RESOLUCIÓN No. 01197

“POR LA CUAL SE RECHAZA UNA SOLICITUD DE PERDIDA DE FUERZA EJECUTORIA DEL AUTO No. 06666 DEL 21 DE DICIEMBRE DE 2018 Y SE TOMAN OTRAS DETERMINACIONES”

LA SUBDIRECCIÓN DEL RECURSO HÍDRICO Y DEL SUELO DE LA SECRETARÍA DISTRITAL DE AMBIENTE

Figura 3 Localización de perforaciones exploratorias y pozos de monitoreo

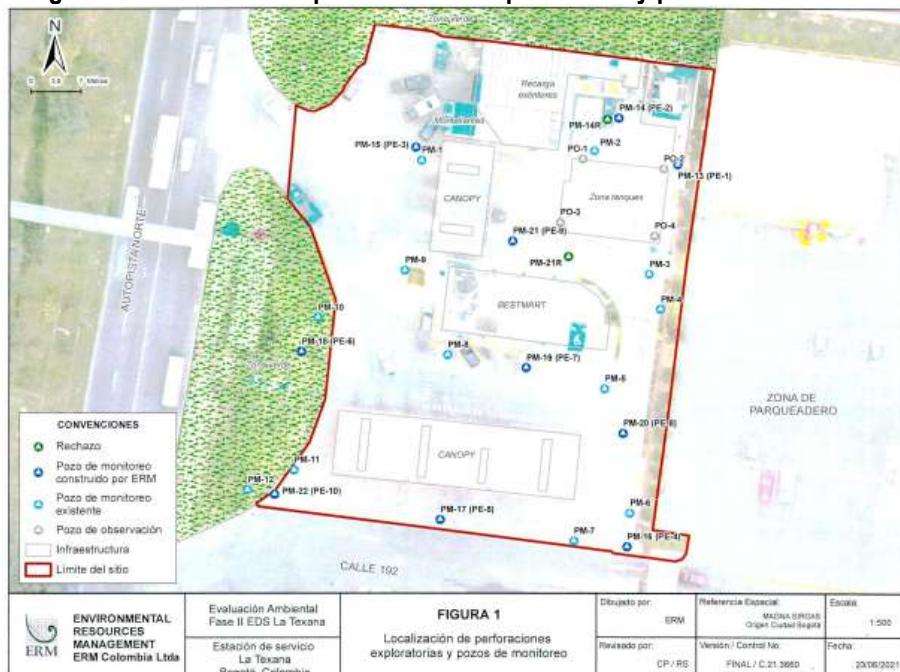
La documentación aportada no da respuesta a lo solicitado, no obstante, mediante Radicados posteriores se presenta informe de investigación ambiental en el predio que permite dilucidar la ubicación y profundidad de la mayoría de los pozos instalados.

Figura 10 Plumas de afectación estimadas Benceno – Plomo (agua subterránea)

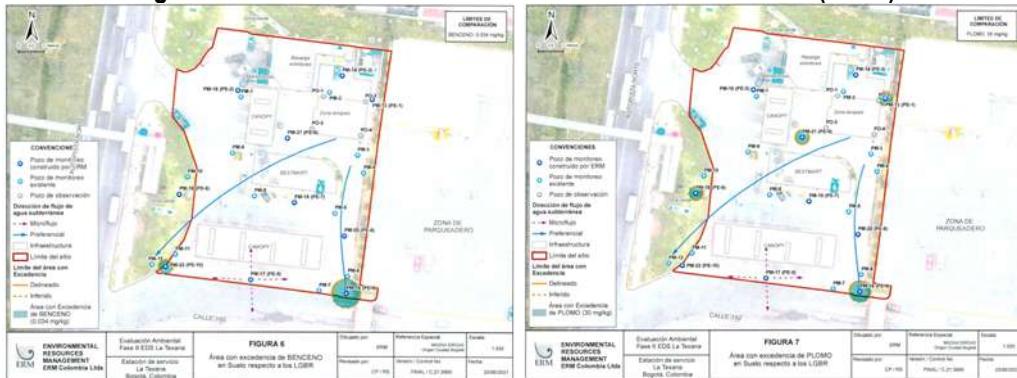
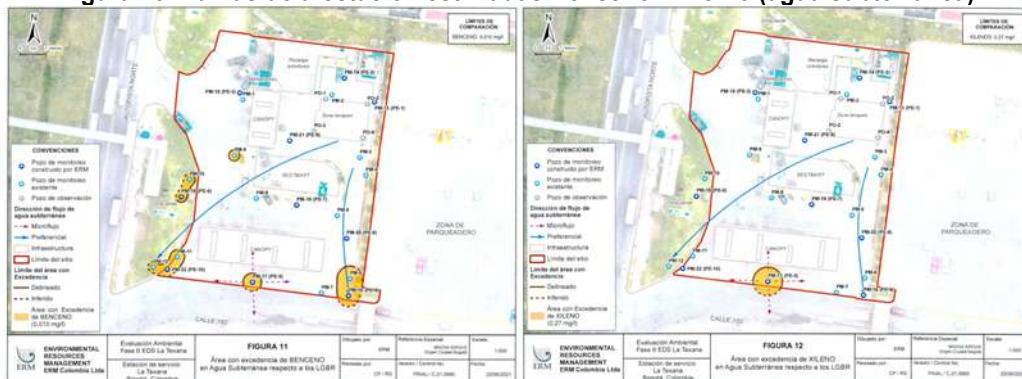
Observaciones

De acuerdo con la revisión técnica de la documentación allegada, se identificaron las siguientes observaciones:
